Wojewódzki Szpital Podkarpacki  
im. Jana Pawła II w Krośnie  
38-400 Krosno, ul. Korczyńska 57  
Dział zamówień publicznych i zaopatrzenia  
Tel. 13-43-78-227 , 13-43-78-497  
NIP 684-21-20-222, Regon 000308620

Zawiadomienie o udzieleniu wyjaśnień na zapytania wykonawców w postępowaniu „**Wykonanie robót budowlano- montażowych na podstawie dokumentacji projektowej oraz w oparciu o decyzję pozwolenia na budowę w ramach zadania „Regionalne Centrum Południowego Podkarpacia Kobieta i Dziecko- wysokospecjalistyczna opieka zdrowotna” współfinansowanego z Europejskiego Funduszu Rozwoju Regionalnego w ramach Osi Priorytetowej 6 Spójność przestrzenna i społeczna Regionalnego Programu Operacyjnego Województwa Podkarpackiego na lata 2014-2020.**”  
Nr sprawy: EZ/215/95/2016.

**Zapis STWIORB**

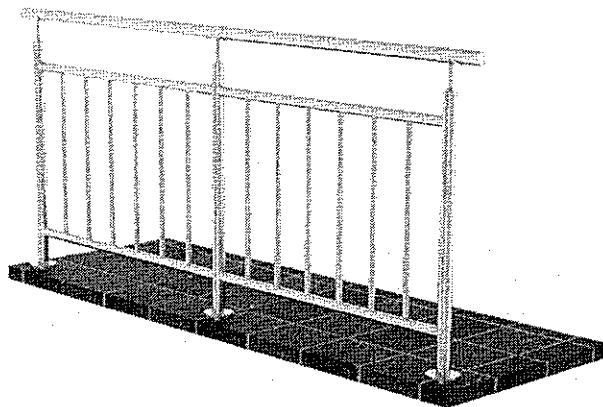
**Odpowiedź: Pozycja 2.2.8 dotyczy okładzin PVC dedykowanych salom porodowym.**

**Ze względu na wysoką aseptykę pomieszczenia Sali Cięć Cesarskich w kosztorysie poz. 2.2.9 oraz specyfikacji wskazano na realizację okładzin PVC gr. 3-4 mm**

**W sali cięć cesarskich wskazane jest wykonać okładzinę PVC gr. 3 – 4 mm typu ALTRO**
